規格變更通知

LF2B 型 LED 照明裝置

茲因 LF2B 型 LED 照明裝置的 LED 模組有所變更，特此通知。詳情請參閱下文。

變更前	變更後

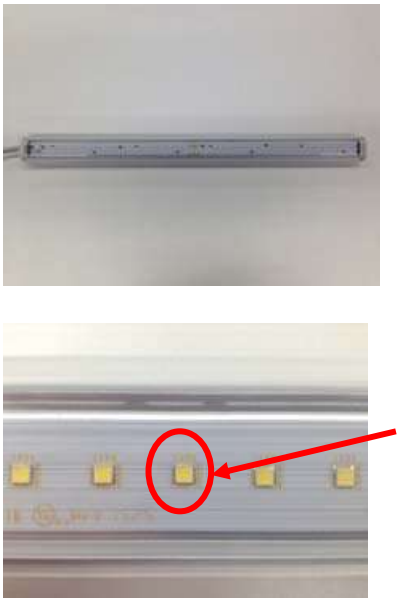
(1)LED 的外觀變更如下：

識別標示的範例

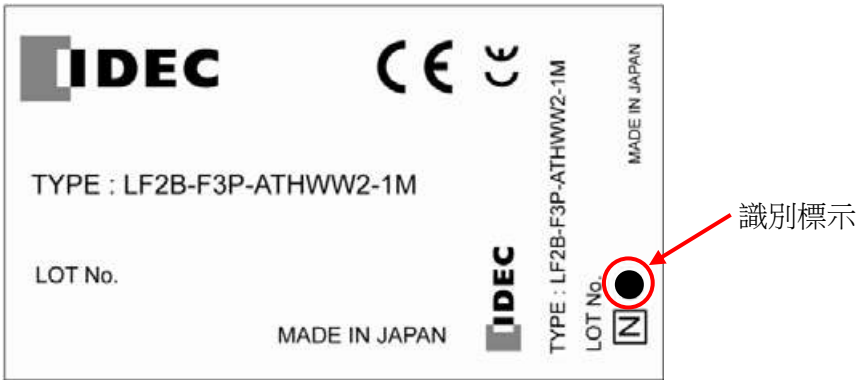
個裝盒：變更後產品的個裝盒標籤上的 N 符號旁將追加標示「・」(黑點)。
＜標示期間：2016 年 2 月份製造品為止＞
